PA 02A36216R0008 SAS CIVA SANTARELLI/LUCIANI
Commune de Sainte Lucie de Porto Vecchio 20144

Objet : votre demande d'avis sur PA 02A 362 16 R 0008 – Sas Civa

À : Service urbanisme
De : Benoit DYCKE
Cc :
Date : 23/05/2016
Re : PA 2A36216R0008
SAS CIVA (Santarelli – Luciani)

D2016 - *D* SDIS/*49/2016*
Objet : *D* Création lotissement
Permis d'aménager n° 2A 362 16 R 0008
Affaire suivie par : Cdt D CANALE

2. Accessibilité :

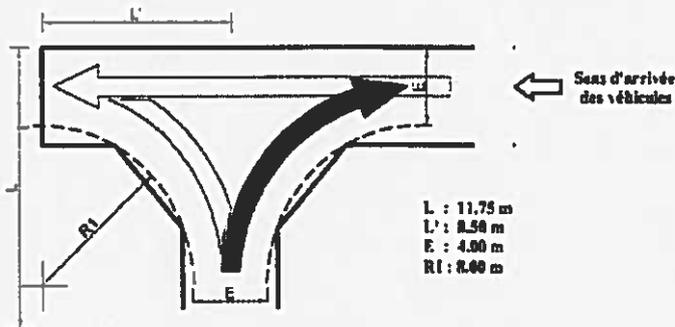
S'assurer que la voie d'accès réponde aux caractéristiques suivantes :

- pour les chemins ou voies d'accès (à partir d'un axe normalisé, tels que route départementale ou d'un chemin communal)
- voirie de préférence à double sens de circulation
- bande de roulement (bandes réservées au stationnement exclues) d'une largeur utilisable de 5 mètres minimum,
- rayon intérieur minimal de 8 mètres
- hauteur libre >3.50 mètres pente inférieure à 15 %

- **pour les voies de circulation internes** : voie de circulation généralement privée permettant aux services de secours de se déplacer à l'intérieur d'un aménagement collectif, devant répondre aux caractéristiques suivantes :
 - voirie de préférence à double sens de circulation
 - bande de roulement (bandes réservées au stationnement exclues) d'une largeur de 5 mètres minimum
 - hauteur libre >3.50 mètres
 - rayon intérieur minimal de 8 mètres
 - pente inférieure à 15 %
- **pour les voies en « cul de sac »** :
 - En cas d'accès en cul de sac d'une longueur supérieure ou égale à 40 mètres, la voirie interne devra être équipée en son extrémité d'une aire de retournement pouvant remplir l'une des trois conditions suivantes :

3. **Prévoir pour l'aire de retournement en bout de route d'accès une des trois caractéristiques suivantes :**

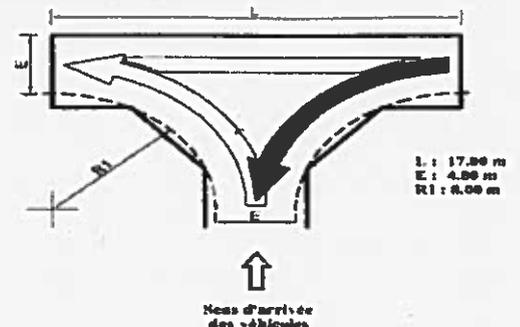
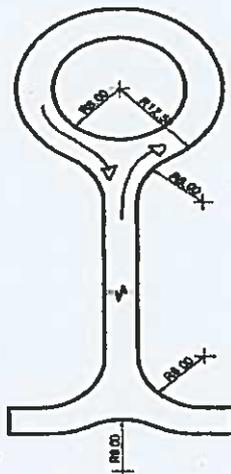
Voie en impasse en forme de L en bout.

Voie en impasse en forme de T en bout.
